Statens vegvesen

Vår referanse:
25/247217-3

Husnes– Kryssing av Stavangerske postveg med kabel. Vurdering av aktuelle punkt.

Utklippet viser det aktuelle området med postvegen, her kalla Onarheimsvegen. Kryssing i sør ved det brune belte like nord av bustadane og i nord ved det grå partiet mot asfaltert veg og verksområdet på Husnes.

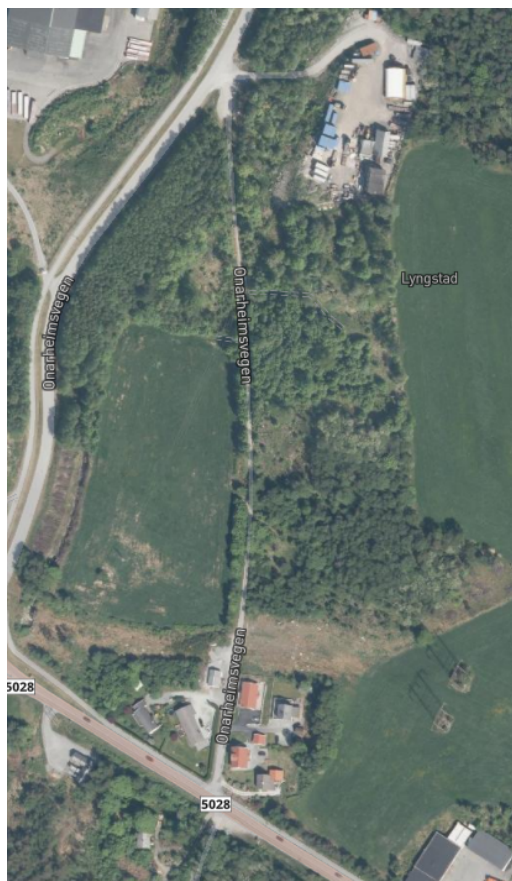
Punkt nr 1 ligg nord i området. Slik vi oppfattar det så er kabelen planlagt lagt langs postvegen fram til eit større grusa område med mellom anna avkøyrse mot anleggsområde med containere. Når man kommer i dette området er kabelen tenkt lagt i grusvegen. Statens vegvesen kan akseptere at man går inn i det grusa arealet opp mot parkeringsområdet i retning asfaltert veg med kabel. Dette med bakgrunn i at det er utført moderne verksemd på staden med areal der det er mogleg å parkere med meir

Punkt 2 ligg mot sør på postvegen ikkje lang frå bustadhusa like nord av Fv 5028. Her er det ønskje om å plassere kabelen i same trase der det i dag er plassert vassleidning. Denne går frå vest mot aust tvers over postvegen. Statens vegvesen kan akseptere at BKK sin kabel vert lagt her. Dette med bakgrunn i at det allereie er utført eit moderne inngrep med legging av vassleidning. Vilåret er at ein legg vegen slik han låg før ein utførte inngrepet.

Som det går fram av ovannemnde kan Statens vegvesen akseptere dei to kryssingspunkta på den Stavangerske postveg på vilkår. Vi ber om å få oversendt før og etterdokumentasjon med bildemateriale frå kryssingane.
